2009年7月

サトパツ株式会社

商品の中止と、その代替品発売のお知らせ

1. 対象中止品目 **ML-11-30A**、**ML-11-50A**

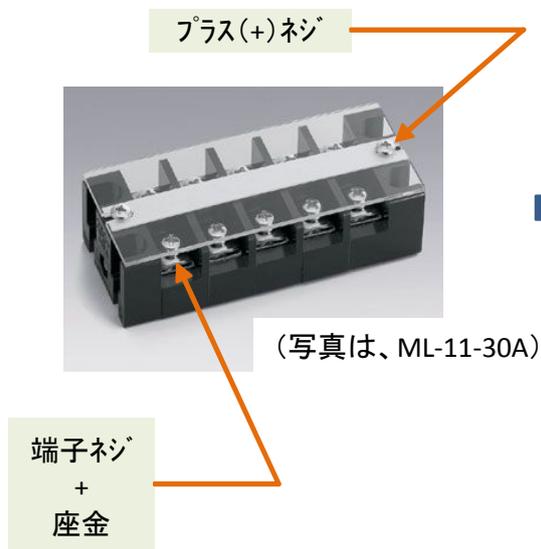
2. 代替品 **ML-11-30F**、**ML-11-50F**
3. 実施日 (中止日) 2009年10月1日
(代替品発売日) 2009年 8月3日
4. 実施事由 お客様より改良のご要望があったこと、現行品の仕様が時代に合わなくなったことで、改良を行ったためです。
5. 実施方法 先行して代替品を発売し、中止までの間、並行販売とさせていただきます。
なお、中止品となる **ML-11-30A**、**ML-11-50A** につきましては、中止日である 2009年10月1日以降、2009年12月末までの間、ラストオーダーとしての注文をお受けいたしますのでよろしくお願い申し上げます。
6. その他 **ML-11-30A** につきましては、端子ネジサイズがM4.5からM5に変更になりますので、圧着端子をご使用のお客様はご注意ください。
中止品、代替品の詳細については、裏面をご参照ください。

ML-11-30A : M4. 5 (プラス/黄銅製)
+
座金 (鉄製)

ML-11-30F : M5x12
(座金組込ネジ/プラマイ/鉄製)
(ネジ径が変更になりますので、
圧着端子をご使用の場合は
特にご注意ください。)

ML-11-50A : M6 (プラス/黄銅製)
+
座金 (黄銅製)

ML-11-50F : M6x12
(座金組込ネジ/プラマイ/鉄製)

ML-11-30A → ML-11-30Fについて、ネジ径が変更になる関係で、端子ネジの締付けトルクを、MAX. 1. 5Nm から 2. 0Nm にアップいたします。
